## Załącznik 1A - 2

### TABELI POMOCNICZEJ DO USTALENIA KOSZTÓW INWESTYCJI

W wyniku przeprowadzonych negocjacji oraz modyfikacji zakresu dla zadania „Remont konserwatorski i modernizacja zabytkowego obiektu stanowiącego siedzibę krakowskiej Filharmonii im. Karola Szymanowskiego” wprowadzono optymalizację rozbudowy która skutkuje:

Rys. nr 1 rzut sanitariatów na dziedzińcu.

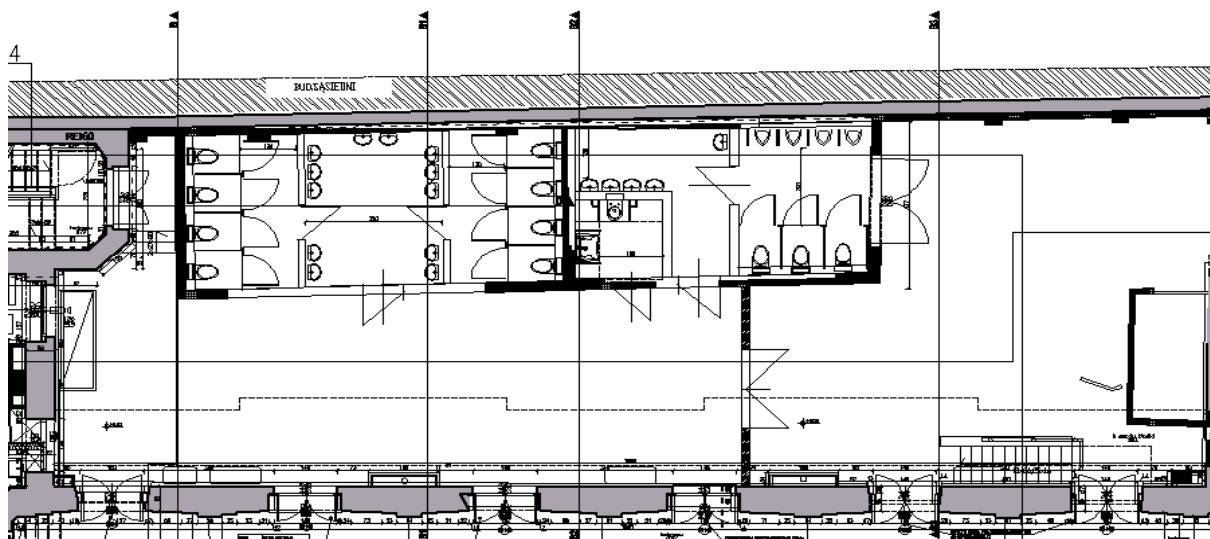
1. Korektą ilości kondygnacji budynku na dziedzińcu, a w konsekwencji wynikają znaczne oszczędności związane ze zmianą posadowienia, ilością ścian i posadzek koniecznych do wykonania.
2. Jako propozycję zamienną zaproponowany został budynek parterowy, prostokątny posadowiony na fundamentach bezpośrednich. Założono konstrukcję słupowo – płytową z wypełnieniem ścianami GK. Pokrycie stropodachu za pomocą papy zgrzewanej, elewacja w technologii lekkiej mokrej, ściany wewnętrzne obłożone płytkami oraz malowane, posadzka w postaci betonowej posadzki zacieranej.
3. Przewidziano:
  - a. w części damskiej – powierzchnia 35,48m<sup>2</sup>;
  - b. w części męskiej – powierzchnia 22,13m<sup>2</sup>;
  - c. dla osoby niepełnosprawnej przewidziano wydzielone pomieszczenie o powierzchni 4,23m<sup>2</sup> z niezbędnym wyposażeniem.

Obiekt zostanie połączony z istniejącym budynkiem a przestrzeń między nimi utworzy foyer wykończone w stylu industrialnym z betonową posadzką oraz malowanymi ścianami, malowaną płytą stropodachu, widocznymi kanałami wentylacyjnymi i elektroinstalacyjnymi. Pomieszczenie zostanie doświetlone światłem dziennym za pomocą świetlika aluminiowego o powierzchni ok. 25m<sup>2</sup>. Poziom posadzki zostanie dostosowany do istniejącego poziomu korytarza na budynku filharmonii. Sanitariaty zostaną wyposażone w wentylację wywiewną i klapy oddymiające stanowiące jednocześnie doświetlenie. Opisany obiekt przedstawia rys. nr 1.
